ACLARACIÓN N°3

En relación con la Solicitud de Propuesta (SDP) publicada para contratar una empresa para la **realización de dos Estudios Técnicos en la ASADA Terreros, Liberia y en la ASADA Santa Cecilia, La Cruz, ubicadas en la Provincia de Guanacaste**, oficialmente se presenta el informe de la visita técnica realizada el lunes 23 de octubre de 2017, en La Cruz y en Liberia, de Guanacaste, dicho informe contiene los acuerdos, las consultas que surgieron con sus respectivas aclaraciones y la enmiendas a la SDP.

ASADA Santa Cecilia

ASADA Los Terreros

Figura 2 Acueducto de Santa Cecilia y zona de La Alemania.

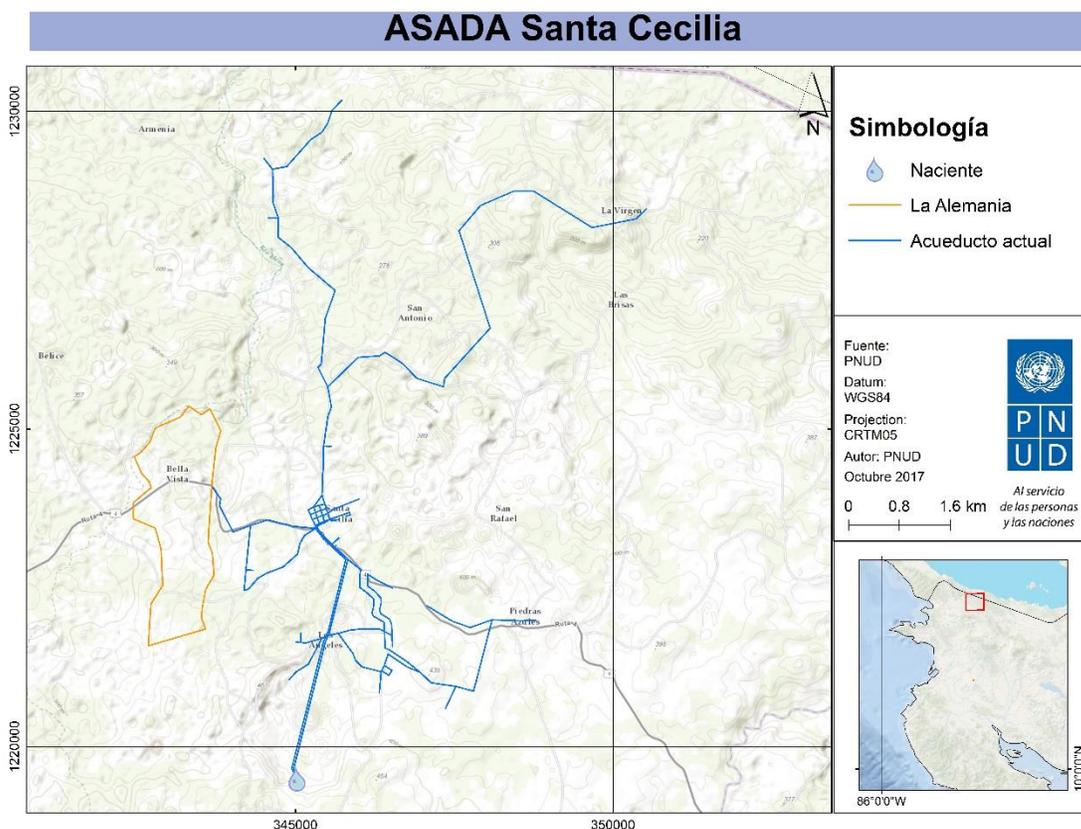
1. ¿Se incluirán las comunidades de Bella Vista, Armenia, Los Palmares, San Pablo y La Alemania?

9. ¿Cuál es la longitud del acueducto?

La empresa deberá considerar solamente en su diseño la incorporación del poblado La Alemania. Los poblados de Bella Vista, Armenia, Los Palmares y San Pablo no se considerarán en esta consultoría.

La longitud aproximada del acueducto es de 47,5 km. Esta longitud es de referencia y estimada con base en los últimos planos y por tanto puede variar. Esto no afectará el valor ofertado.

Figura 4 Principales elementos del acueducto Los Terreros.

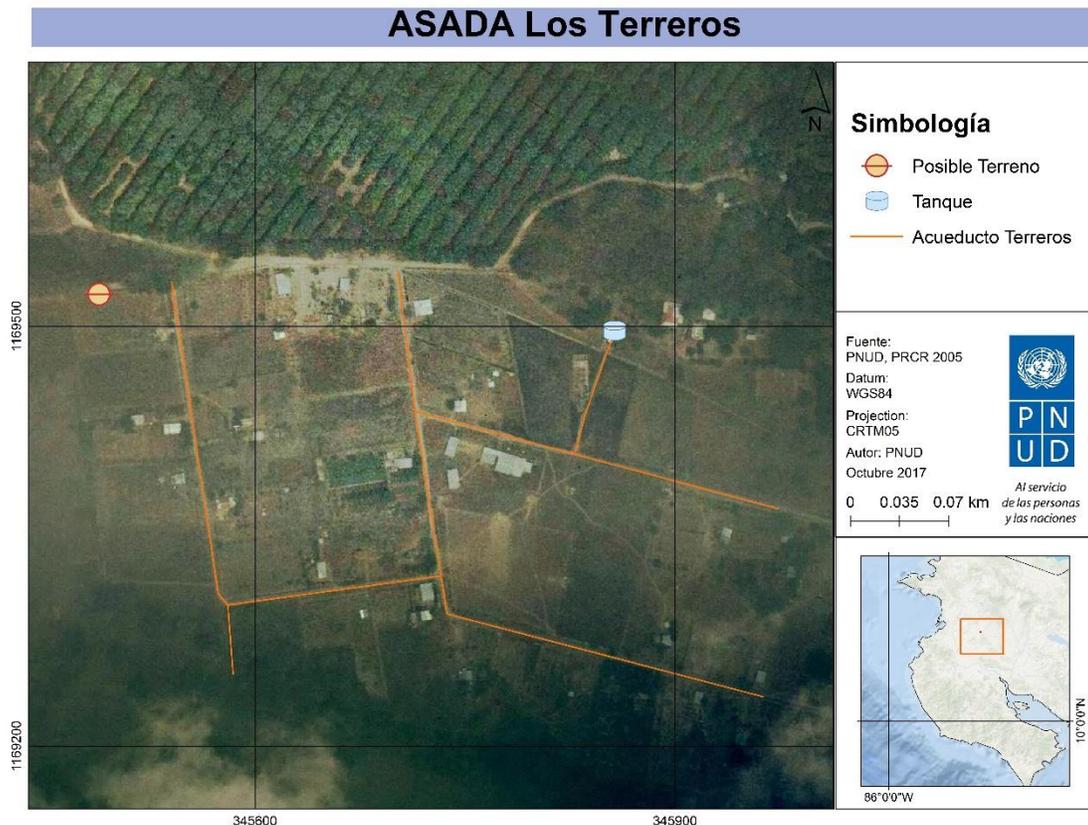
- h) Se identificó que el principal problema es la elevación del terreno donde están ubicados los tanques elevados y la altura de los tanques, respecto a la elevación de los usuarios.
- i) La red se encuentra en una zona muy plana por lo que dificulta tener diferencias en altura.
- j) Existe la viabilidad de un terreno más elevado aparentemente en donde se podría instalar un nuevo tanque.
- k) La longitud del acueducto es de aproximadamente 1300 m.

8. ¿Cuál es la longitud del acueducto?

La longitud aproximada del acueducto es de 1,3 km. Esta longitud es de referencia y estimada con base en la visita y por tanto puede variar. Esto no afectará el valor ofertado.
